重庆市建设工程消防设计问题答复 (2026年第一期)

- 1 建筑专业问题答复.....4~38
(编号：20260105-建筑-0001~0009、20260202-建筑-0001~0002)
- 2 结构专业问题答复.....39~42
(编号：20260106-结构-0001、20260203-结构-0001)
- 3 给排水专业问题答复.....43~49
(编号：20260107-给排水-0001、20260204-给排水-0001)
- 4 电气专业问题答复.....50~57
(编号：20260108-电气-0001~0004、20260205-电气-0001)
- 5 暖通专业问题答复.....58~64
(编号：20260109-暖通-0001、20260206-暖通-0001~0002)

图 1 建筑平面图

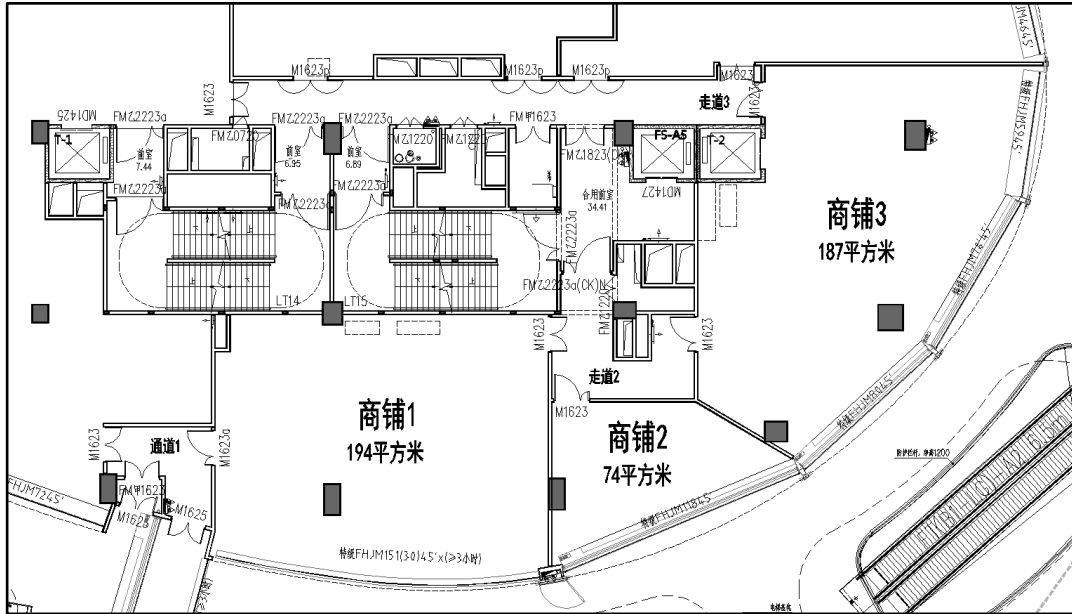
请问：下图中的商铺 1 分别朝向通道 1 和走道 2 疏散。商铺 2 面积小于 120 m²，仅设置一个疏散门，朝走道 2 疏散。商铺 3 分别朝走道 2 和走道 3 疏散。走道 2 仅有一个疏散路径朝合用前室疏散。请问商铺 2 和走道 2 是否满足仅设置一个方向的疏散路径的条件？

《建筑防火通用规范》GB55037-2022 第 7.1.2 条“建筑中的疏散出口应分散布置，房间疏散门应直接通向安全出口，不应经过其他房间。疏散出口的宽度和数量应满足人员安全疏散的要求。各层疏散楼梯的净宽度应符合下列规定”；《建筑设计防火规范》GB50016-2014（2018 年版）第 5.5.8 条“公共建筑内每个防火分区或一个防火分区的每个楼层，其安全出口的数量应经计算确定，且不应少于 2 个。设置 1 个安全出口或 1 部疏散楼梯的公共建筑应符合下列条件之一”。

问题中商铺 2 和走道 2 的安全出口数量只有一个，安全出口数量不满足上述规范要求。问题中提及的“仅设置一个方向的疏散路径”指的是疏散通道的形式（尽端或袋形走道），不是指安全出口数量。

整改方案示意图

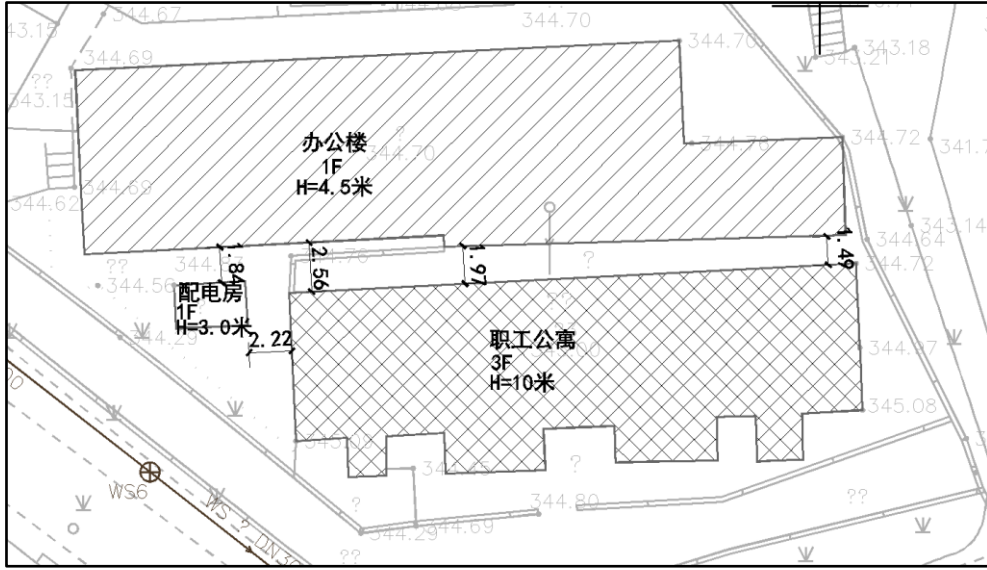
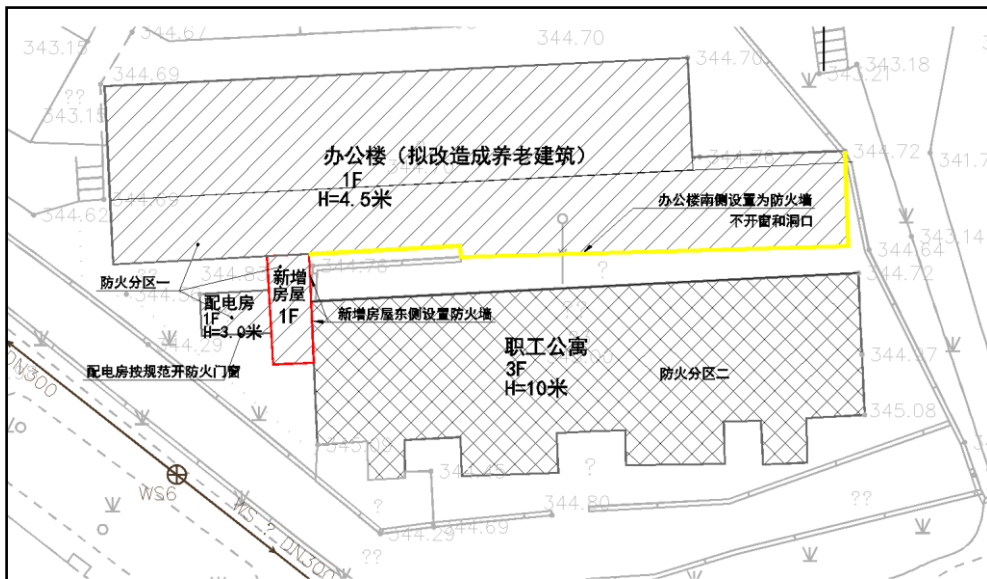
如下图所示，一个地块内有三个老旧建筑，办公楼（后期拟改造成养老建筑）为一层，建筑高度 4.5 米；职工公寓为三层，建筑高度 10 米；配电房为一层，建筑高度 3 米，相互之间防火间距不满足防火规范要求，现场照片详见附件 1。

为解决防火间距不满足规范的问题，能否通过在三个原有建筑之间新建 1 层建筑把三个原有建筑连在一起，消防上整体认定为一栋楼，按两个防火分区（分区示意图见下图）进行消防设计，防火分区一内转角凹槽内的外墙为不开设门窗洞口的防火墙，整改方案能否认定满足《建筑设计防火规范》GB50016-2014（2018 年版）6.1.4 条及相应条文图示的要求，整改方案如下图所示：

当几栋不同使用功能的建筑可组合建造且通过规划许可时，可改造为一栋建筑，改造建筑的各项防火设计应满足现行规范相关要求。

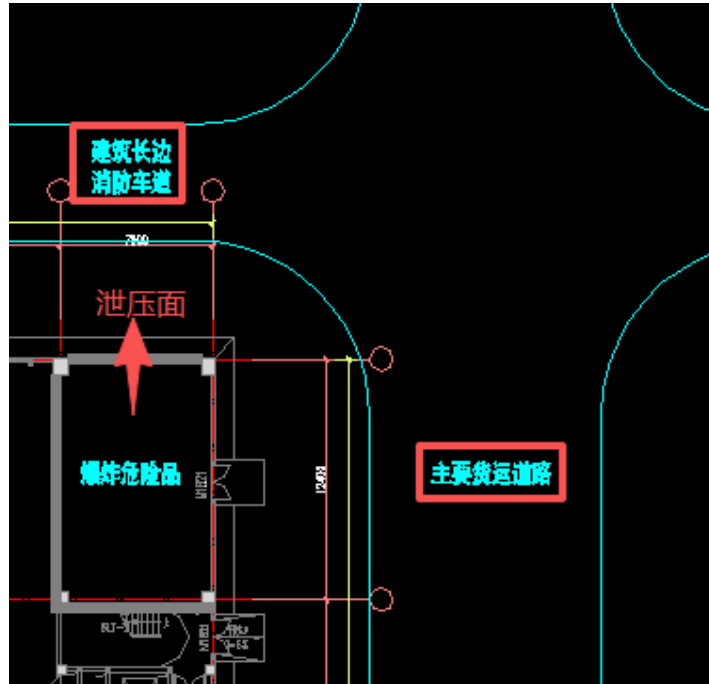
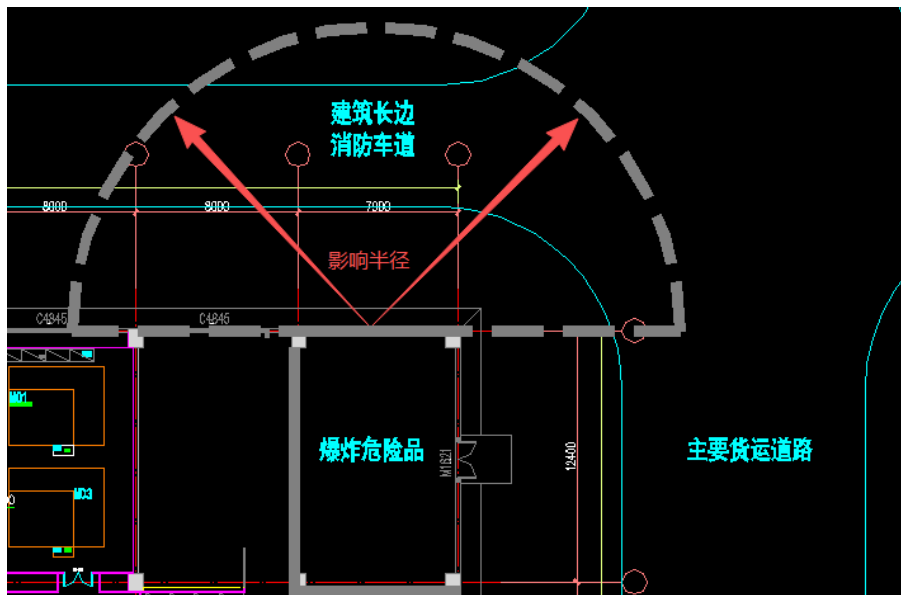
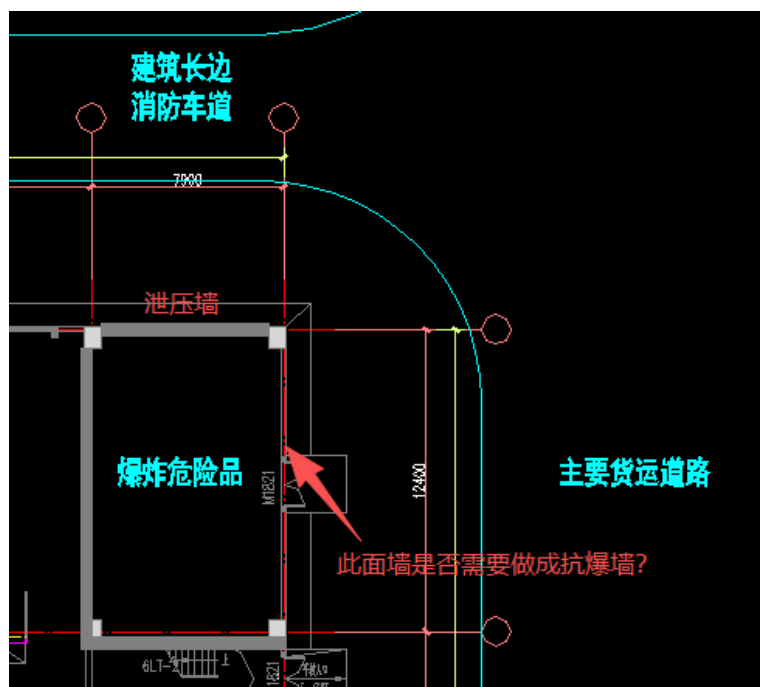
问题 2：主要交通道路是否仅指图示东侧货运道路，建筑北侧长边设置的消防车道平时有小车行驶是否会被认为是主要交通道路？如果不被定义为主要交通道路，这条路侧能不能设置小车停车位？

问题 3：泄压面的爆炸影响范围有没有相关规定？需要距离泄压面多远的距离可以停车或者摆放室外设备。

问题 4：如果爆炸危险房间北侧和东侧均为外墙，房间所需泄压面积只需北侧外墙设为泄压墙即可满足，东侧外墙是否需要做成抗爆墙，还是仅普通砖墙即可？

问题 2：《建筑防火通用规范》GB55037-2022、《建筑设计防火规范》GB50016-2014（2018 年版）未对厂区内主要、次要道路做规定或名词解释，路侧是否能设置小车停车位与主要、次要道路无关。

问题 3：《建筑防火通用规范》GB55037-2022、《建筑设计防火规范》GB50016-2014（2018 年版）未对泄压面的爆炸影响范围有明确规定，设计应根据相关资料或爆炸物参数进行判定。

问题 4：如图示爆炸危险房间（场所）与北侧和东侧的道路应满足间距要求。只需北侧外墙设为泄压面即可满足泄压要求，东侧外墙可不设为抗爆墙，但应注意爆炸时该墙对外的影响。

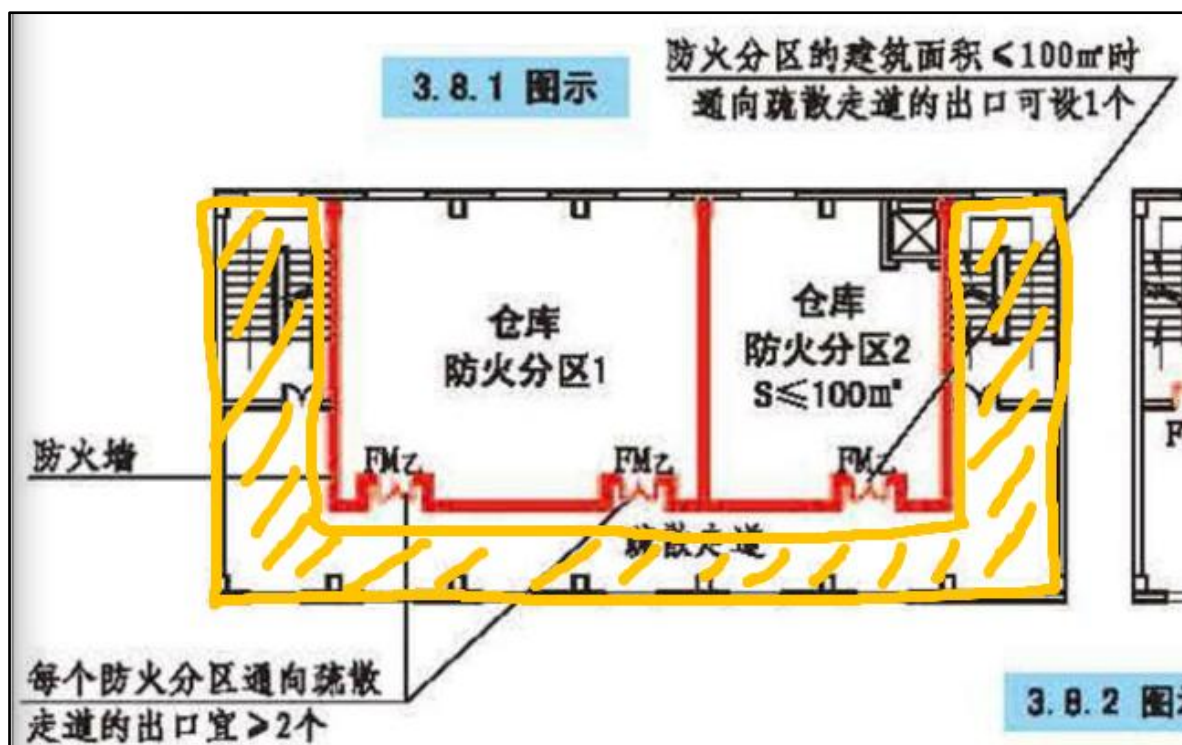
问题 1: 共用疏散走道、共用疏散楼梯间是否算作一个防火分区?

答: 问题图示中仓库共用的疏散走道、共用疏散楼梯间不算作一个防火分区。

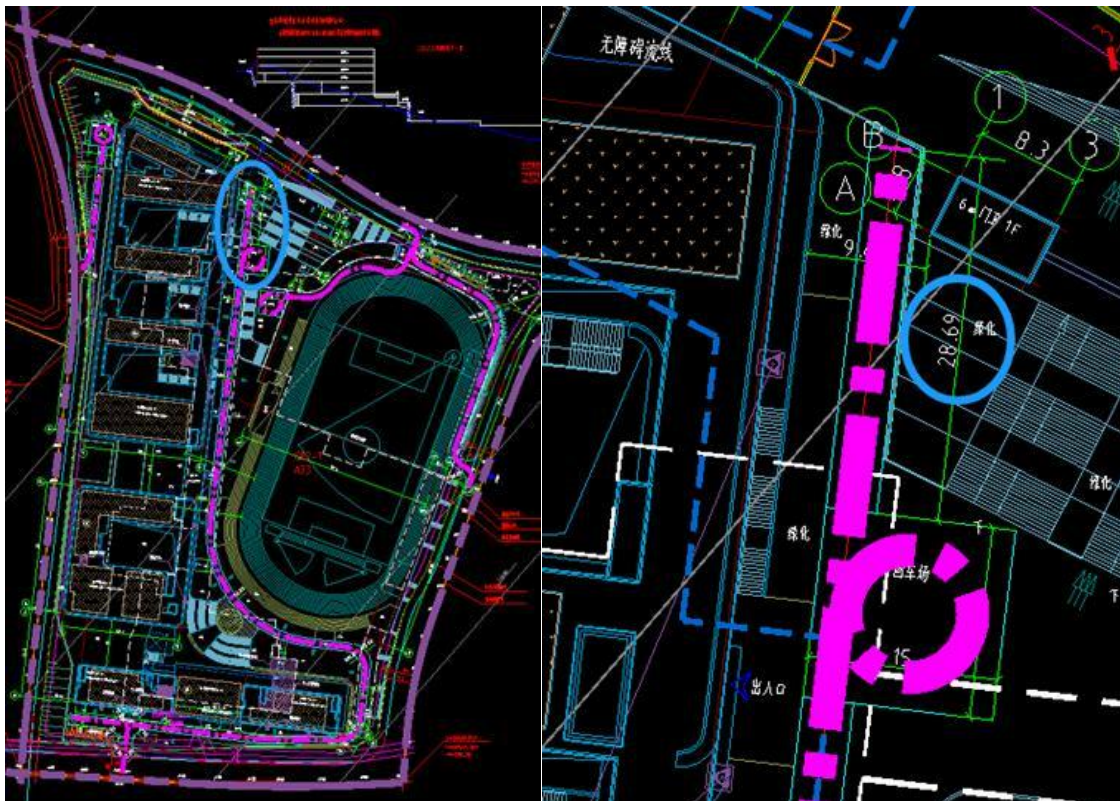
一中学项目设尽头式消防车道和回车场，但由于场地高差和平面条件限制，回车场未能设于最末端，而是回车场外侧端部距消防车道最末端约 28.69 米处， < 40 米。如下图北侧蓝圈处所示。

基于上述情况，回车场能否设在距尽端不超过40米处？

按《重庆市建设工程消防设计个性问题答复(2024年第二期)》编号：20241014-建筑-0002 专家答复执行；当条件不具备，执行此条答复确有困难的特殊个例，可根据项目实际情况经消防技术咨询确定解决方案，确保建筑消防安全。

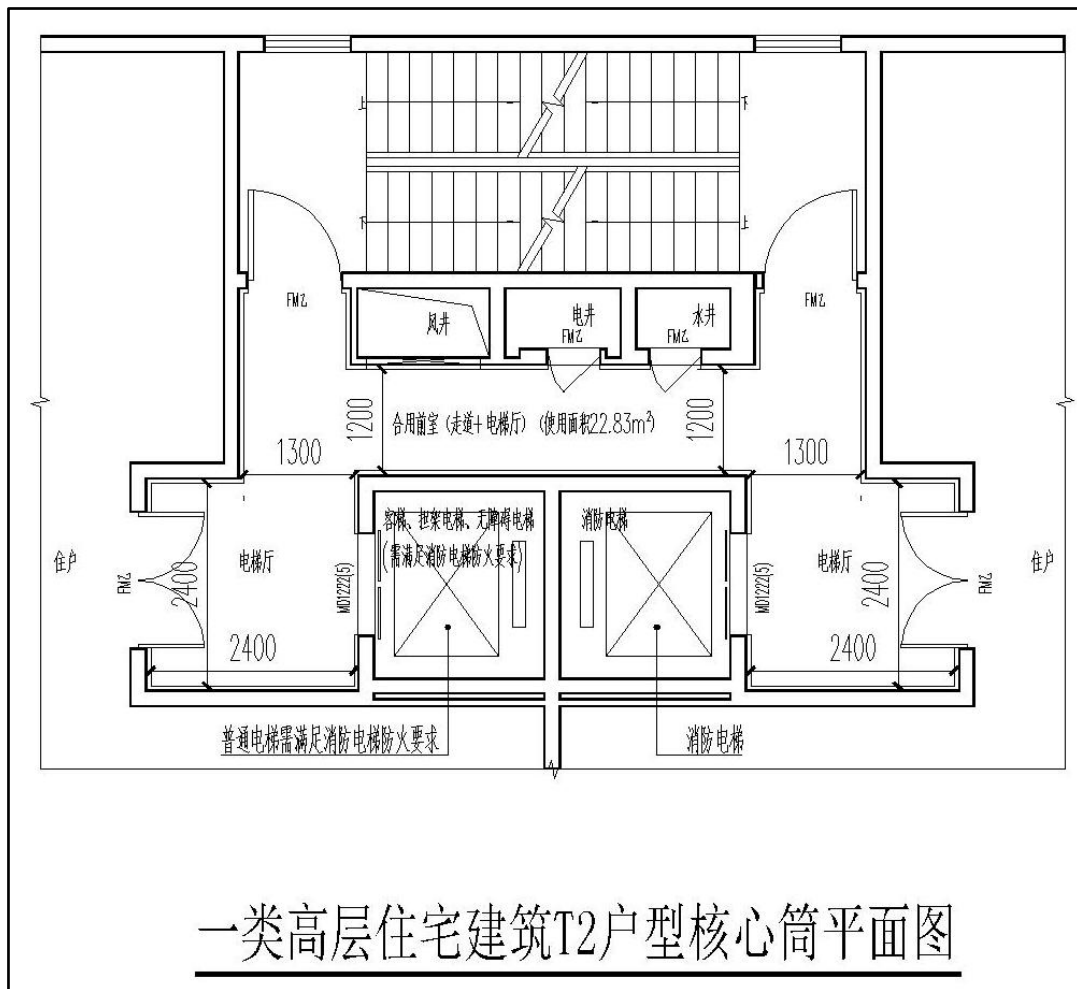
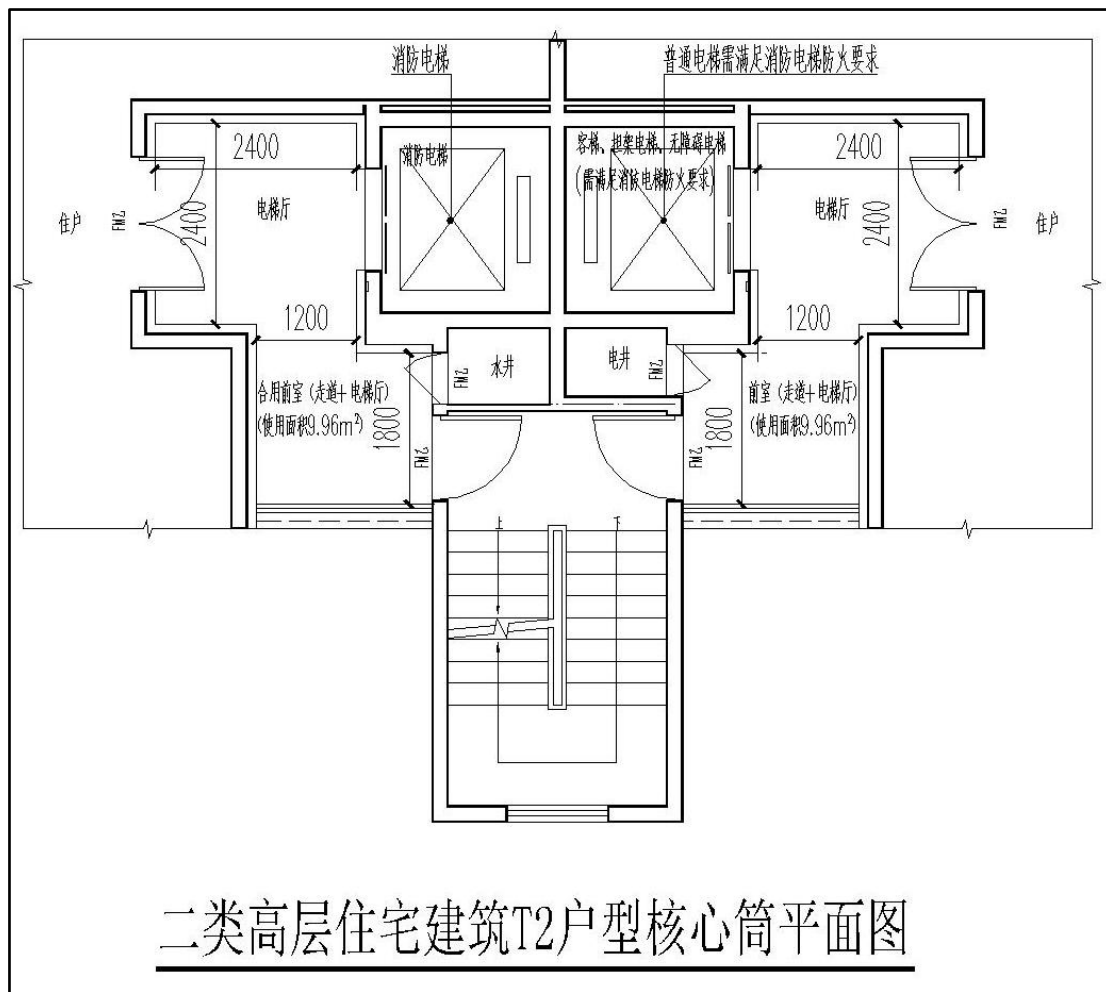
如下图所示，本项目 T2 户型的一类高层住宅建筑和二类高层住宅建筑的电梯采用分散设置，一类高层住宅建筑楼梯间的共用前室和消防电梯前室合用（三合一前室），前室包含电梯厅和电

梯厅至楼梯疏散通道，三合一前室净使用面积满足不小于 12 m²，消防电梯在正对电梯部位的短边长度为 2.4m×2.4m；二类高层住宅建筑楼梯和消防电梯的共用前室包含电梯厅和电梯厅至楼梯的疏散通道，净使用面积满足不小于 6 m²，消防电梯在正对电梯部位的短边长度为 2.4m×2.4m，通道净宽满足 1.2m。

问题：针对一类高层住宅建筑三合一前室在满足短边不小于 2.4m 范围是否需要满足净使用面积不小于 12 m²和二类高层住宅建筑合用前室在满足短边不小于 2.4m 范围是否需要满足净使用面积 6 m²，以及合用前室内的其他走道范围是否需要满足短边 2.4m 和此部分对应面积是否可以计入合用前室使用面积？

根据《建筑防火通用规范》GB 55037-2022 实施指南 2.2.8 条及实施要点第(3)条，问题两图示中消防电梯的电梯厅类似于设置的独立电梯厅（规范提倡尽量独立设置）且其短边尺寸不小于 2.4 米，问题中的消防电梯厅设置满足相关要求。

规范未对一类高层住宅建筑三合一前室在满足短边不小于 2.4m 范围需要满足净使用面积不小于 12 m²、二类高层住宅建筑合用前室在满足短边不小于 2.4m 范围需要满足净使用面积 6 m² 以及合用前室内的其他走道需要满足短边 2.4m 做规定。

合用前室内各部分应计入合用前室使用面积。

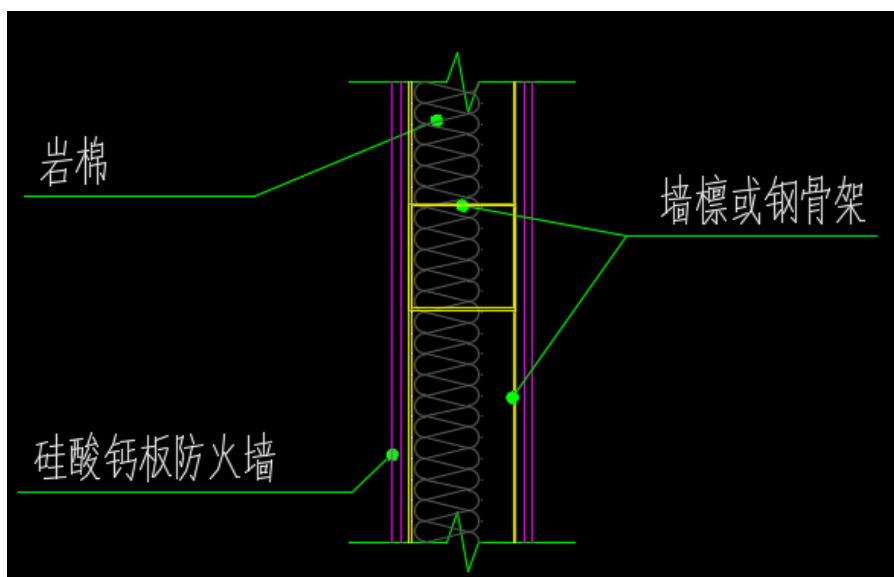
耐火极限 3.0h/4.0h 的钢龙骨硅酸钙板防火墙，墙体内部结构专业设置的钢骨架和墙檩是否需要涂刷防火涂料？如果墙体内部钢骨架无需涂刷防火涂料，硅酸钙板（或其他防火板）和填充岩棉的最小厚度是多少？如果墙体内部钢骨架需涂刷防火涂料，防火涂料需达到多少小时，硅酸钙板（或其他防火板）和填充岩棉的最小厚度是多少？

根据《建筑防火通用规范》GB 55037-2022 第 6.1.2 条，防火墙需具备较高的耐火极限、结构稳定性及抗火性能，应由不燃材料现浇或砌筑方式构筑，常见的有钢筋混凝土墙、砖墙、混凝土砌体墙等。轻质复合墙体其结构稳定性难以满足防火墙在两侧建筑结构垮塌或受侧压、侧拉作用时的性能要求，原则上不能作为防火墙使用。

钢龙骨硅酸钙板墙体作为常见的复合型轻质墙体，其结构稳定性应通过结构论证确定，其耐火极限应通过墙体整体检测确定。当作为防火墙时，应满足《建筑防火通用规范》GB55037-2022 第 6.1.1 条、6.1.2 条的相关要求。
